<b>Název práce:</b>	<b>PSÍ ÚTULEK Mezitratí</b>
<b>Jméno autorky:</b>	<b>Bc. Mikuláš Molitor</b>
<b>Typ práce:</b>	diplomová
<b>Fakulta/ústav:</b>	Fakulta architektury (FA)
<b>Katedra/ústav:</b>	<b>A+U 15119 ústav urbanismu</b>
<b>Vedoucí práce:</b>	Ing.arch. Michal Kuzemský
<b>Pracoviště vedoucího práce:</b>	<b>15119 ústav urbanismu</b>

Monadnock / Landmark Nieuw Bergen, 2015,

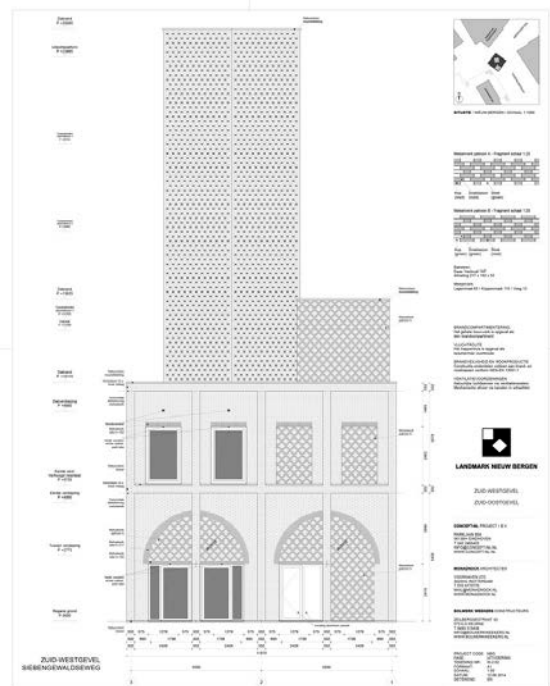
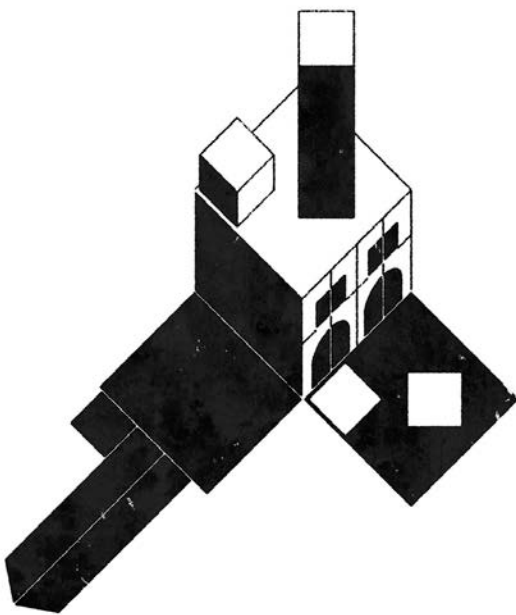
Rozhodně to není uprděné. Mám pocit, jako kdybych koukal na některou ze staveb Davida Krause. Dělá si srandu nebo ne? Může to fungovat? Může. Za nějakých předpokladů.
